<u>OBJET</u>: Observations en réponse à l'Enquête Publique Unique :Demande d'extension d'exploitation de carrières par la Société Chouvet - Modification du PLU par la commune de Warluis.

#### ANNEXE au courrier mentionné ci-dessus

Illustration des Bandes d'évitement prévue par le demandeur : en violet 25 m''monument historique'', en rouge "10 m bordures"

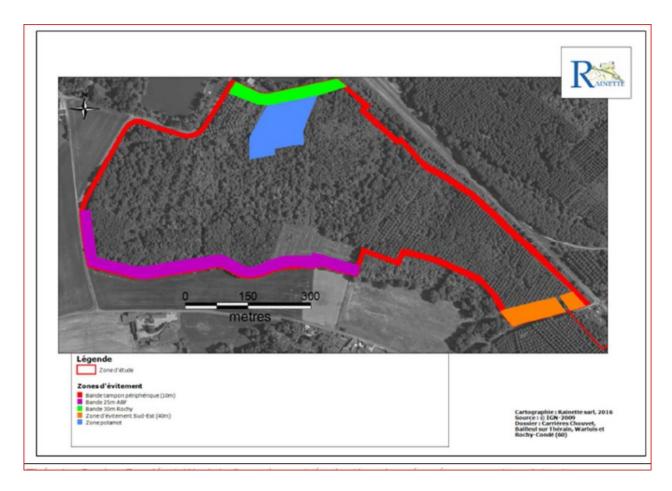
Il conviendrait, au moins pour le respect visuel et sonore du hameau de Merlemont, dont les maisons sont visibles le long de la route, au Sud de l'installation, de porter la bande d'évitement à 40 m sur l'ensemble de la façade sud. Il semble que protéger des personnes vaut bien 40 m d'évitement, que l'on est capable de mettre en œuvre, pour protéger des conduites de gaz .

Positions relatives du château et de la carrière, en coupe

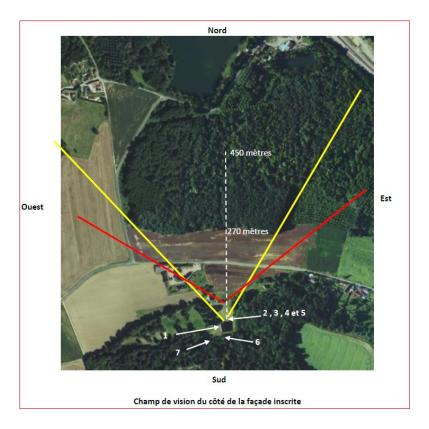
Position relative du château et de la carrière vue de dessus : la distance de 500 me entre l'ICPE et le monument historique n'est pas respectée (article L621-31 du code du patrimoine , voir ci-dessous)
